Mémoire de l'Association Eaux-Vives Minganie

présenté au Bureau d'audiences publiques sur l'environnement

Concernant le projet d'expansion du réseau de transport en Minganie – Raccordement du complexe de la Romaine par Hydro-Québec Transénergie

27 mai 2010

Figure 5 : Deux lignes droites suffisent pour esquisser un tracé raisonnable au nord des montagnes du lac Okoneo. Le tracé indiqué ici évite les obstacles invoqués par le promoteur pour justifier le passage des lignes au sud de ce massif.

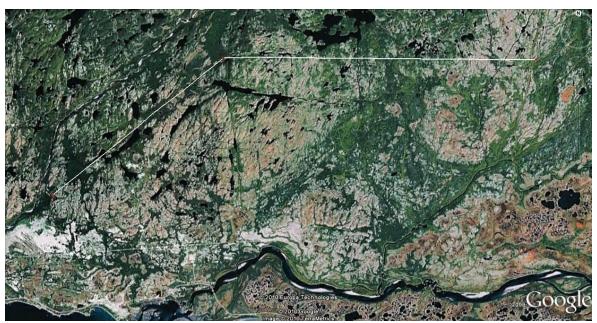
À l'idée de déplacer les lignes au nord des montagnes du lac Okoneo, Hydro-Québec répond que :

« le relief extrêmement accidenté de ce secteur et la présence de nombreux cours d'eau de grande envergure difficiles à contourner (ex. lac Allard, lac Bat-le-Diable, lac Ukuneu, lac Mahkuhiu, par exemple) constituaient des contraintes importantes à la localisation d'un tracé de ligne. » (document DQ1-1)

Il suffit pourtant de tirer deux lignes parfaitement droites pour tracer une alternative raisonnable, qui a l'avantage de passer au nord du massif, tel que l'indique la figure 5. Mis à part la traversée d'une petite baie (qui pourrait être contournée), on évite facilement les grands lacs invoqués comme obstacles par le promoteur. De plus, on profite de la présence de vallées pour éviter les principaux obstacles topographiques. Bien qu'un peu plus accidenté que le tracé proposé au sud, le « tracé alternatif » esquissé ici n'est pas plus « extrêmement accidenté » que la portion du tracé retenu qui se situe entre R0-2 et le chemin de fer de la QIT (figure 6). Il l'est plutôt moins. On notera aussi que certaines portions de lignes ailleurs sur la Côte-Nord traversent des territoires nettement plus accidentés que ceux dont il est question ici. Les lignes situées au nord-est de Manic-2 constituent un exemple qui mérite d'être examiné.

Figure 6 : De gauche à droite, les profils montre :

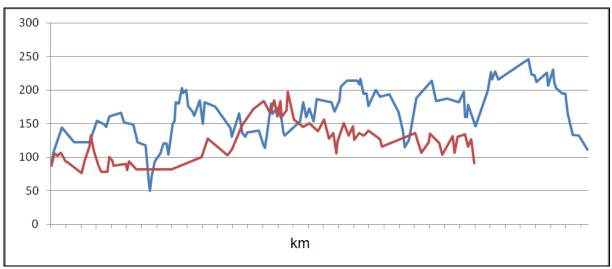
On note que le tracé alternatif traverserait un territoire qui n'est pas plus accidenté que celui que le promoteur propose d'emprunter plus à l'est.

Figure 7 : Les milliers de mégawatts produits au Labrador sont transportés au Québec par le moyen de lignes parallèles qui empruntent la même emprise (image extraite du site web d'Hydro-Québec Transénergie).

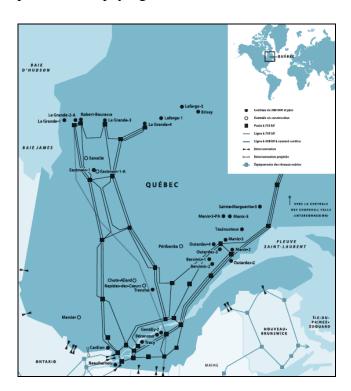
L'AEVM se demande s'il y a quelque contrainte que ce soit à ce que les 1550 MW des centrales de la Romaine soient transportés le long de lignes parallèles, qui emprunteraient la même emprise, comme c'est le cas pour les lignes qui transportent les milliers de mégawatts produits au Labrador (figure 7). Cette possibilité réduirait énormément les coûts de construction comme d'entretient des lignes et contribuerait à mieux circonscrire ses impacts sur l'environnement. Lors des présentations publiques données à Sept-Îles, le promoteur a beaucoup insisté sur le caractère vierge des territoires que traverserait le lien entre RO-4 et le poste des Montagnais. La construction de ce lien, en plein habitat du caribou forestier, est controversée. Le fait que cette ligne coupe en deux la réserve de biodiversité du Massif des lacs Belmont et Magpie est aussi problématique. La marge de manœuvre financière que dégagerait cette possibilité pourrait par ailleurs être mise à profit pour, par exemple, mieux préserver les paysages.
